**Avis de la Mission régionale d'autorité environnementale
de la région Nouvelle-Aquitaine
sur le projet de parc éolien Sud Vienne sur les communes de
Champagné St Hilaire et de Magné (86)**

n°MRAe 2020APNA113

dossier P-2020-n°9762

Extrait de l'étude d'impact - Carte 22 page 110 « Cartographie des habitats »

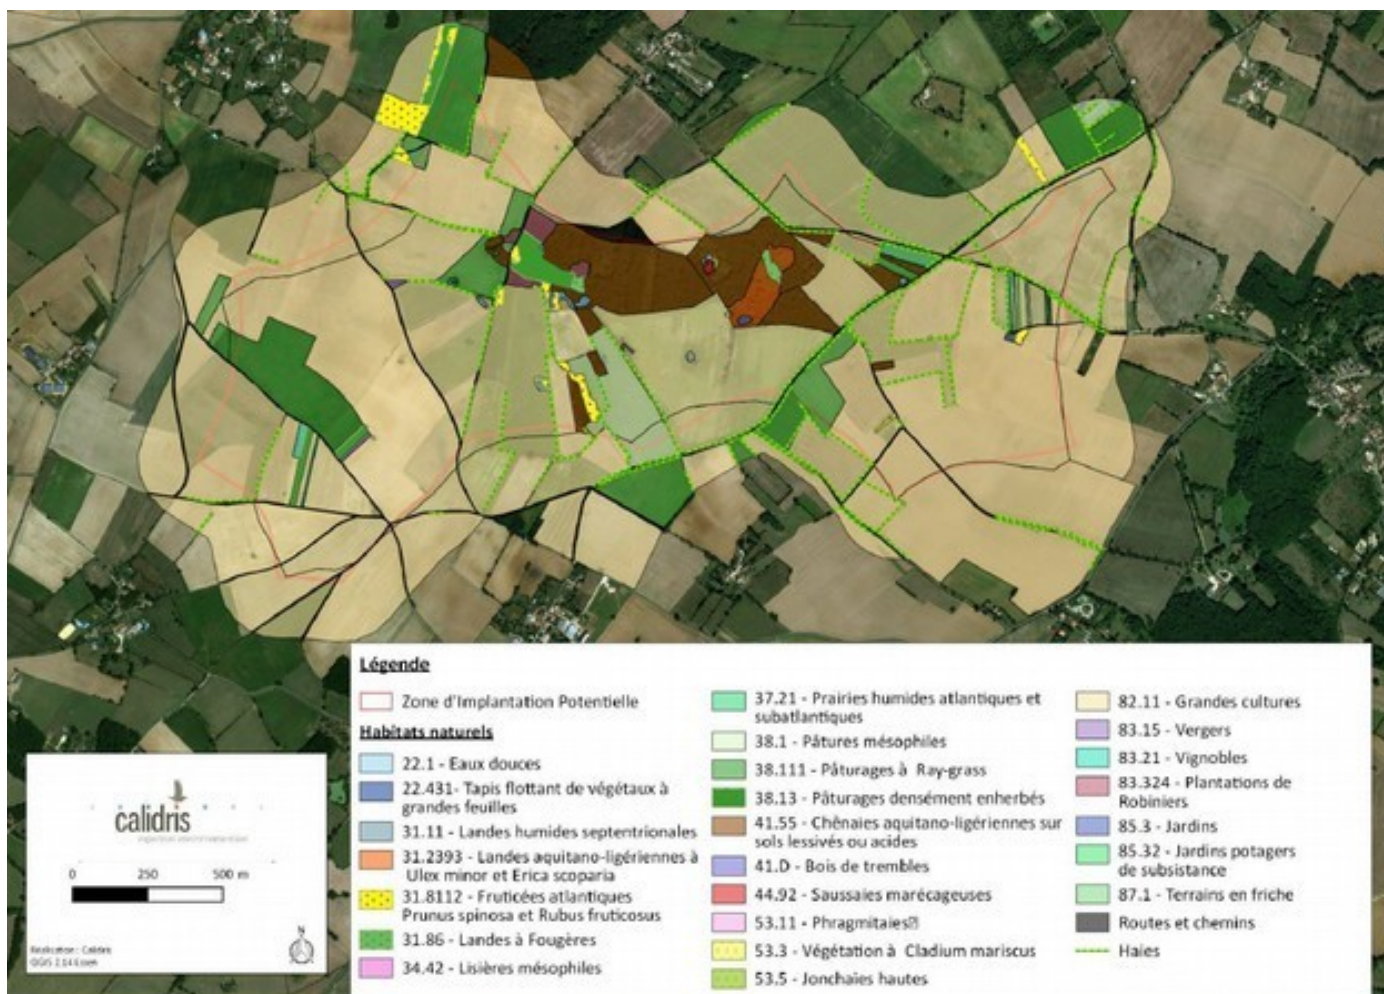
Les investigations ont permis de mettre en évidence des enjeux qualifiés de forts :

- landes humides septentrionales (landes à Molinie) et lisières mésophiles,
- boisements, haies et bosquets, accueillant de nombreuses espèces animales (habitats de chasse et de repos)
- habitats humides (prairies humides, saulaies/saussaies marécageuses, phragmitaies, ..).

Implantation des éoliennes par rapport aux zones humides (extrait de l'étude d'impact page 427)

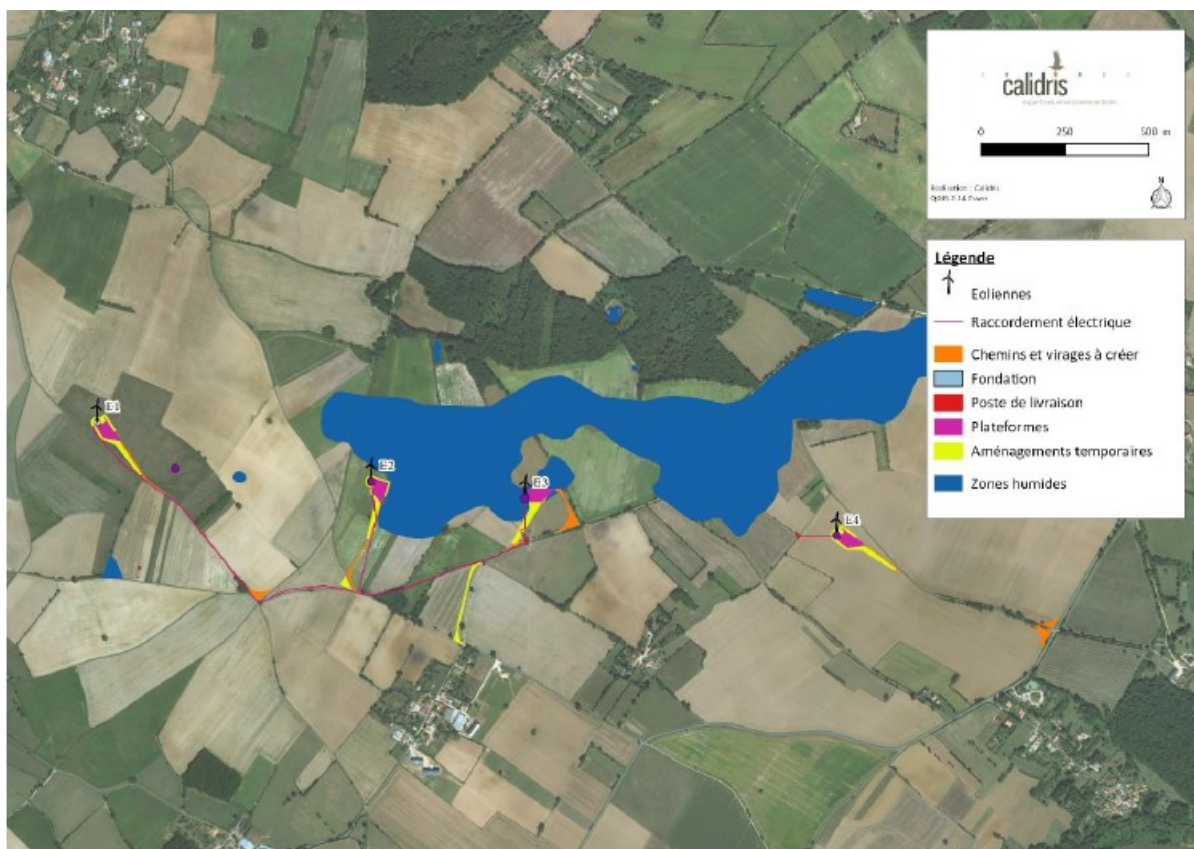
Une part importante de la ZIP est ainsi caractérisée, après prise en compte des critères pédologiques, comme zone humide, ainsi que le montre la cartographie reproduite en page suivante, qui fait également apparaître que deux éoliennes (E 3 et E 4) y sont implantées.

La MRAe estime que l'évaluation quantitative des zones humides impactées n'est pas suffisamment argumentée compte tenu d'éléments évoqués précédemment (sous-sol karstique, caractéristiques incomplètes des travaux liés aux fondations). Elle considère en tout état de cause que l'implantation de deux des quatre éoliennes du parc au sein de zones humides, qui plus est sans examen de solutions alternatives relatives à cet enjeu spécifique, n'est pas une option recevable.

Extrait de l'étude d'impact carte 49 page 159 -Zonage des enjeux pour l'avifaune en période de nidification"

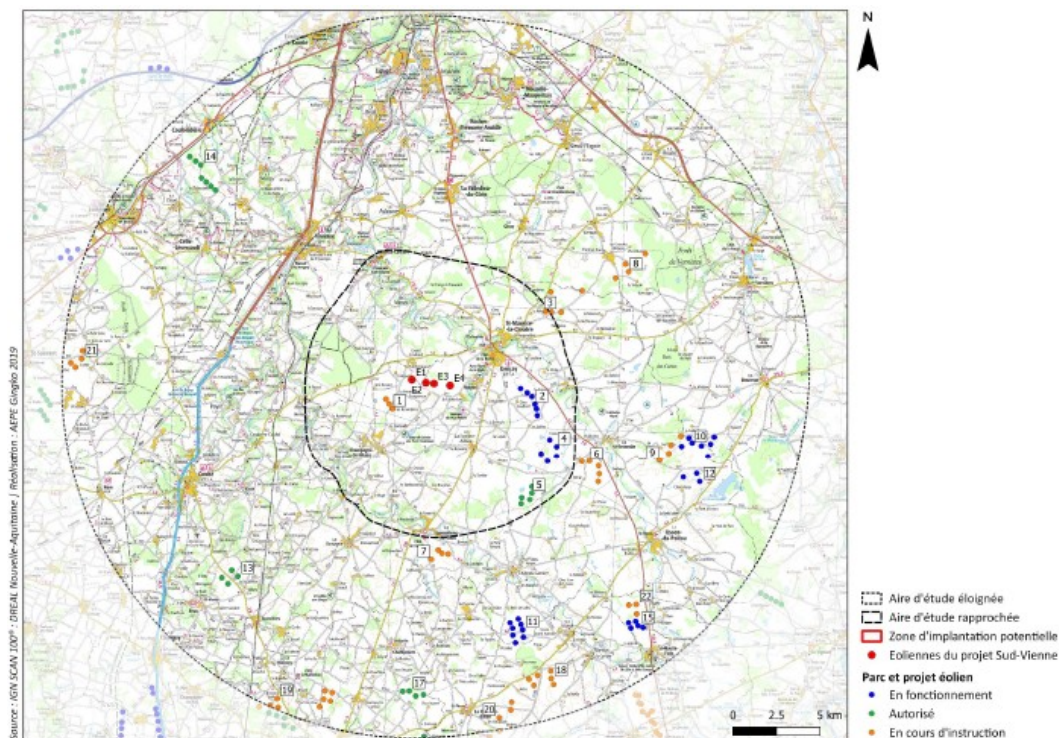
La MRAe relève des sous-estimations dans la caractérisation des sensibilités au risque de collisions de certaines espèces. Par exemple, d'après le Protocole de suivi environnemental des parcs éoliens terrestres de 2015, cette sensibilité est pour forte et non faible pour le Busard cendré (niveau 3 sur une échelle allant au maximum à 4) et modérée et non faible pour le Busard Saint-Martin (niveau 2).

Des tampons de 100 mètres sont représentés autour des secteurs identifiés comme sensibles de la ZIP (cf. page 401) mais il est d'une part connu que les sensibilités au dérangement sont variables selon les espèces et les périodes de leur cycle et **il est par ailleurs impossible d'accepter l'affirmation selon laquelle « les plaines céréalières sont un désert écologique »** alors même qu'elles ont été pour partie désignées en ZPS en Poitou-Charentes.
